Spolek „Za udržitelný rozvoj Mrače a Podmračí, z.s.“

V Mrači dne 7.1.2026

Předmětem posuzování vlivů na životní prostředí podle zákona č. 100/2001 Sb., v platném znění (dále jen „zákon EIA“) je záměr „Pokračování těžby v lomu Mrač“ Č.J. 161777/2025/KUSK, kód záměru STC2730.

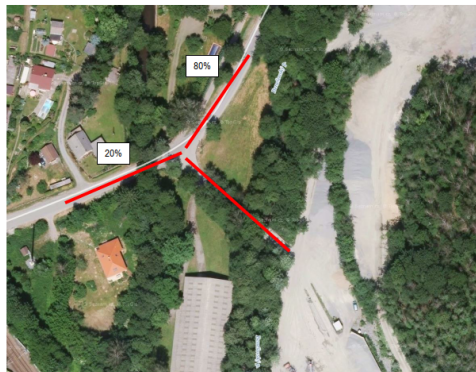
V hlukové studii je nesoulad s výpočtovými body pro stacionární zdroje hluku. V tabulce č.3 je označeno 7 výpočtových bodů a v obr.č. 6 je označen i bod 8, pro který jsou provedeny výpočty. Tento bod č.8 není jednoznačně identifikován. Požadujeme nápravu hlukové studie, aby její výsledky byly jednoznačné.

OBR.3 Vizualizace stavu – doprava Varianta I – stávající výjezd z areálu + rozložení dopravy

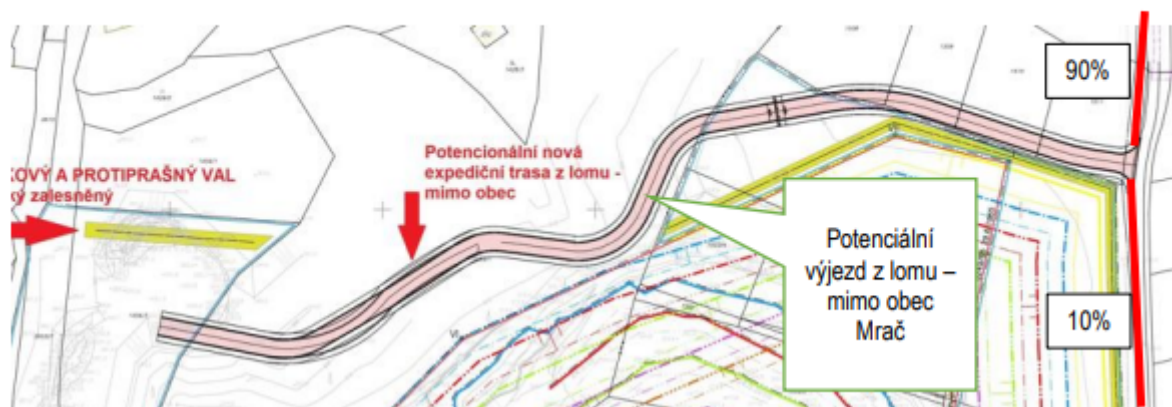
Oproti dokumentaci EIA předložené v roce 2024 došlo ke změnám v rozložení dopravy.

Požadujeme vysvětlení navýšení intenzity dopravy přes Mrač o 15%.

OBR.4 Vizualizace budoucího stavu – doprava Varianta II + rozložení dopravy

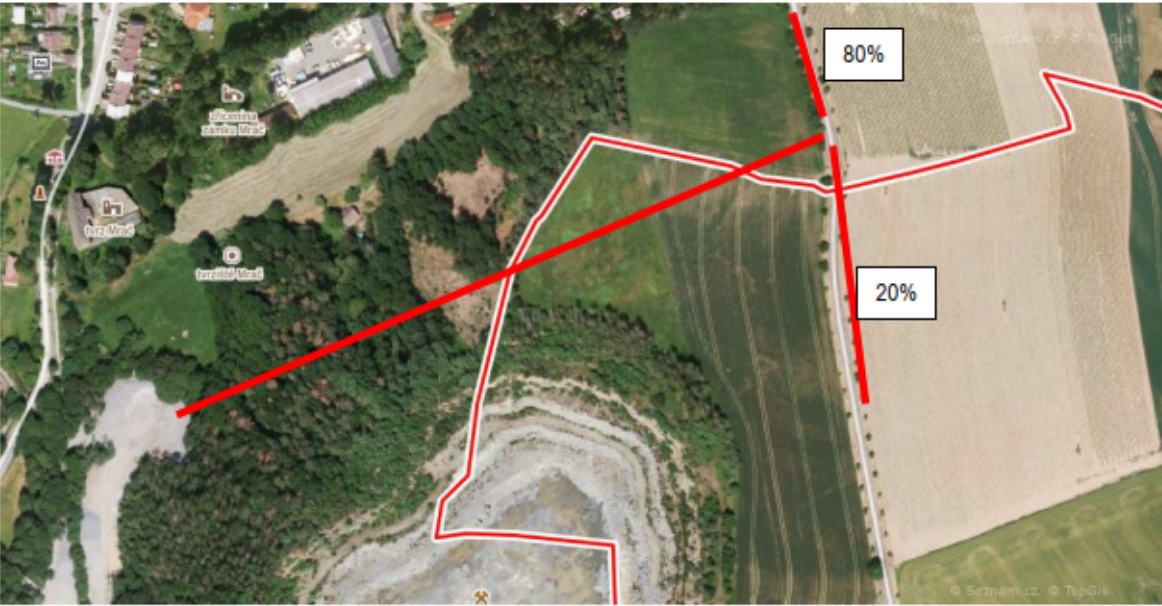
Požadujeme vysvětlení navýšení intenzity dopravy směrem na Žižňanky o 10%.

Hladiny hlukového ukazatele L_{dvn}

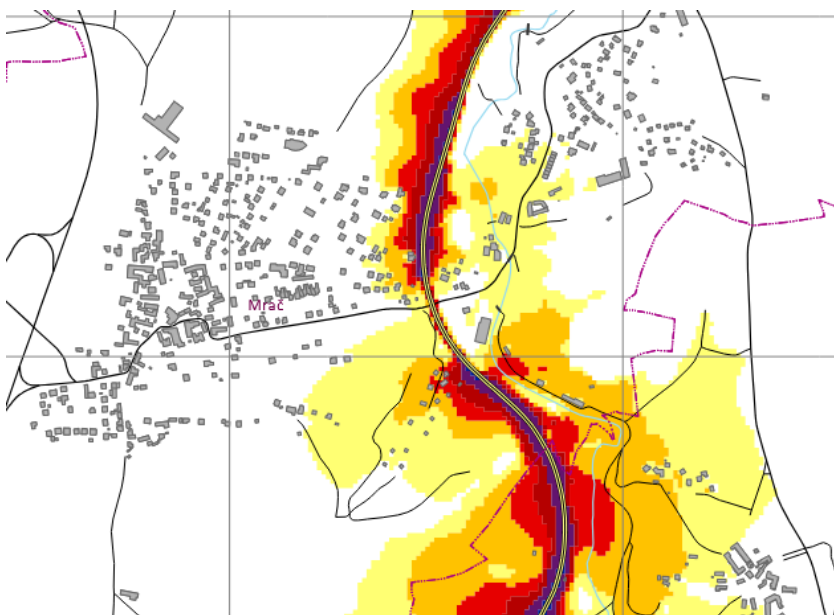
Požadujeme do hlukové studie doplnit výpočet celkového hlukového zatížení od provozu lomu a provozu na trati a následně toto vyhodnotit v rámci vlivů na veřejné zdraví. Jak je patrné ze strategických hlukových map

území Mrače je hlukově velmi zatížené. Proto trváme na uvedeném požadavku.
